KZGW/KIT/294/2020

PYTANIA WRAZ Z WYJAŚNIENIAMI
ZMIANA SIWZ

Dotyczy: postępowania na realizację zamówienia: „**Wypożyczenie sal konferencyjnych w siedzibie PGW WP KZGW przy ul. Żelaznej 59a w Warszawie.**”

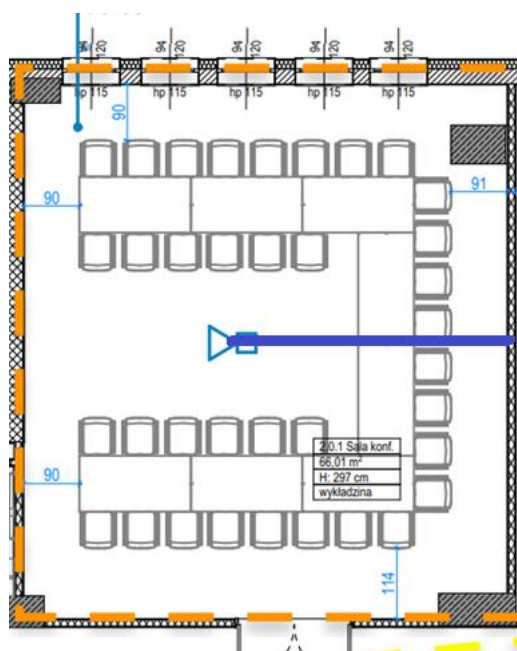
1. Projektory.
 - 1) Proszę o podanie odległości od projektora do ekranu.
 - 2) Czy Zamawiający dopuszcza projektory, dla których warunkiem otrzymania 3 letniej gwarancji jest wykonywanie obowiązkowych przeglądów związanych z czyszczeniem lub wymianą filtrów?

- 6) Czy Zamawiający stawia warunki dotyczące korekcji zniekształceń trapezowych?
 - 7) Jakie porty wejściowe ma posiadać projektor?
 - 8) Poproszę o zaznaczenie na planie pomieszczenia przewidywanej drogi kablowej od źródła sygnału (laptopa) do projektora. Jaka będzie to orientacyjnie długość przewodu?

- 1) Zamawiający zawarł w opisie przedmiotu zamówienia informację, że miejsce zamocowania projektora ma zapewnić maksymalne wykorzystanie aktywnej powierzchni ekranu.

Zatem jest to parametr w dużym stopniu zależny od parametrów obiektywu projektora i zamawiający nie może go określić.

- 8) Na planie niebieską grubą linią zaznaczono proponowany przebieg trasy przewodów sygnałowych do projektorów. Oznacza to, że najpierw przewody powinny biec po suficie na tył Sali i schodzić po ścianie na podłogę i wychodzić przed stół w jego centralnej części, aby umożliwić podłączenie sygnałów ze stacji dokującej. Maksymalna długość przewodów sygnałowych nie powinna przekroczyć 10m. Zamawiający dopuszcza ze względu na estetykę i warunki techniczne zastosowanie ekstenderów sygnału lub konwerterów na skrętkę celem oszczędności miejsca w korytkach kablowych. Warunkiem jest nie gorsza jakość sygnału niż na oryginalnym przewodzie sygnałowym.
